Соглашение 1958 года:**Рассмотрение проектов поправок к существующим
правилам ООН, представленных GRBP****Предложение по дополнению 5 к поправкам серии 03
к Правилам № 51 ООН (шум, производимый
транспортными средствами категорий М и N)****Представлено Рабочей группой по вопросам шума и шин*****Пересмотр 1**

Дополнение 5 к поправкам серии 03 к Правилам № 51 ООН (шум, производимый транспортными средствами категорий М и N)

«Рис. 4с

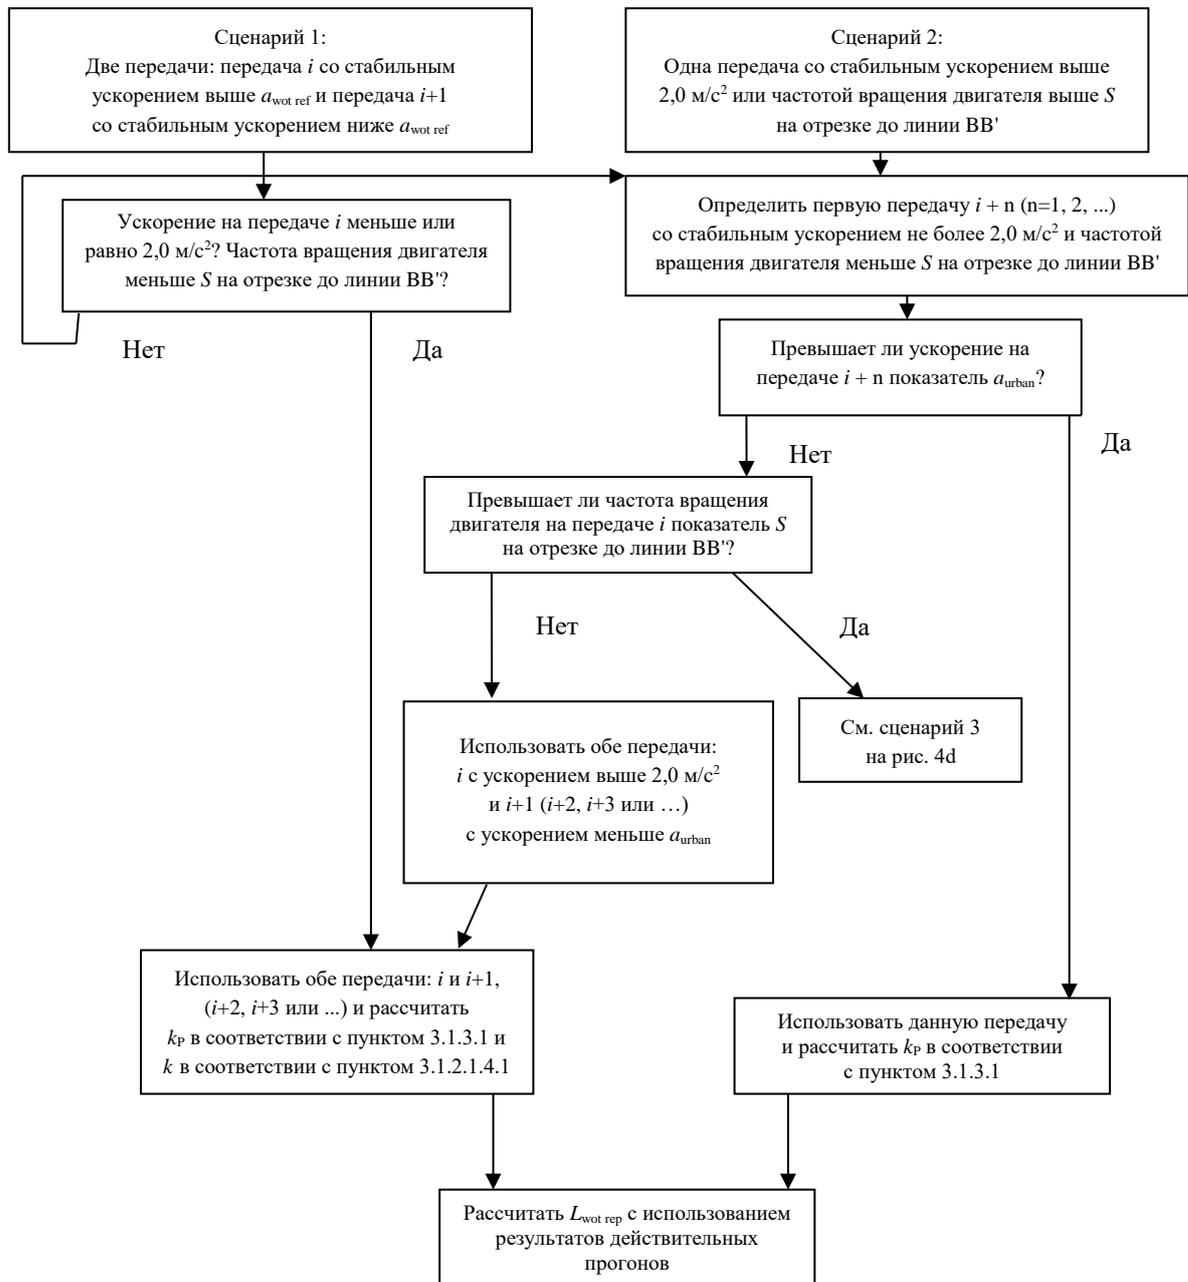
Рис. 4с изменить следующим образом:

Схематическая диаграмма для транспортных средств, проходящих испытание в соответствии с пунктом 3.1.2.1 приложения 3 к настоящим Правилам – Выбор передачи с блокировкой передаточных чисел: ЧАСТЬ 2
